改善箇所説明図

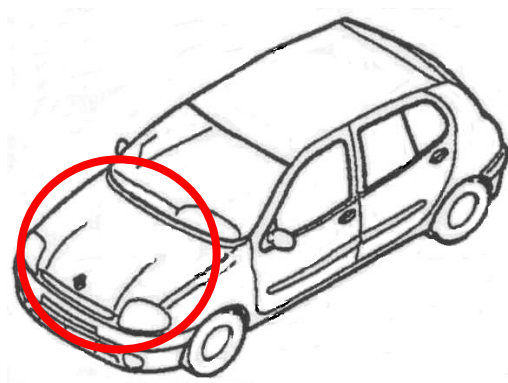
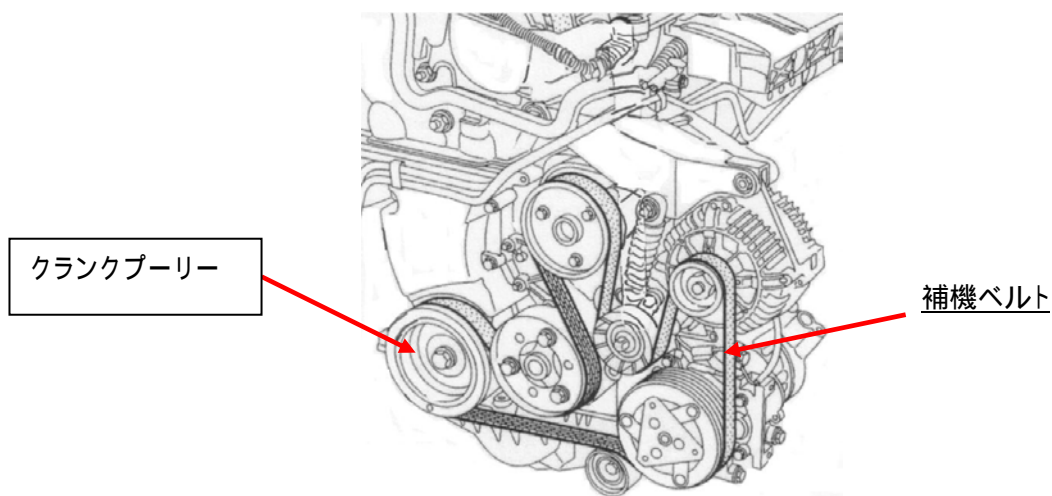
基準不適合発生箇所

クランクプーリーのダンパーラバーの耐久温度性能が不適切なため、想定以上の環境で使用すると当該ラバーに亀裂が生じることがある。そのため、クランクプーリーが正規回転せず補機ベルトが外れて噛み込む事があり、最悪の場合、原動機が損傷するおそれがある。

改善の内容

全車両、クランクプーリーを対策品に交換する。

識別: 指定のステッカーを原動機室内に貼る。
